ECE/TRANS/WP.29/2009/92
31 juillet 2009

Proposition de rectificatif 1 à la révision 2 au Règlement No 87
(Nettoie-projecteurs)

Communication du Groupe de travail de l'éclairage et de la signalisation lumineuse */

Figure 1"

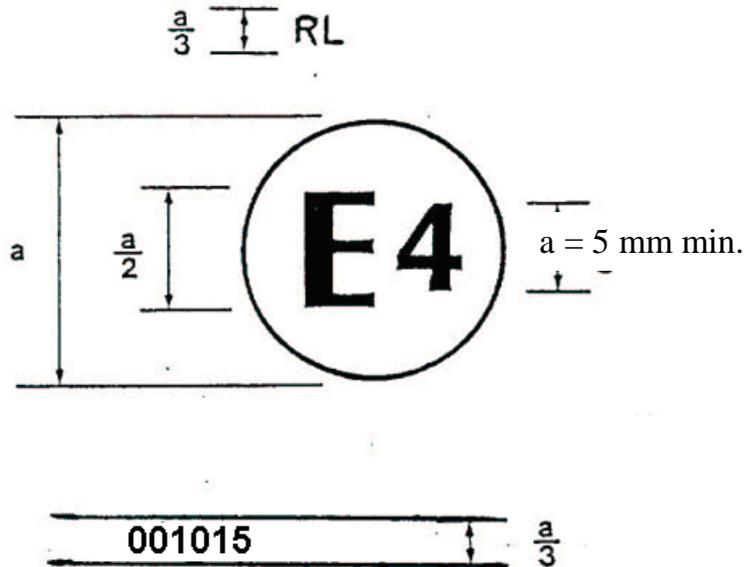
Figure 1, modifier comme suit:
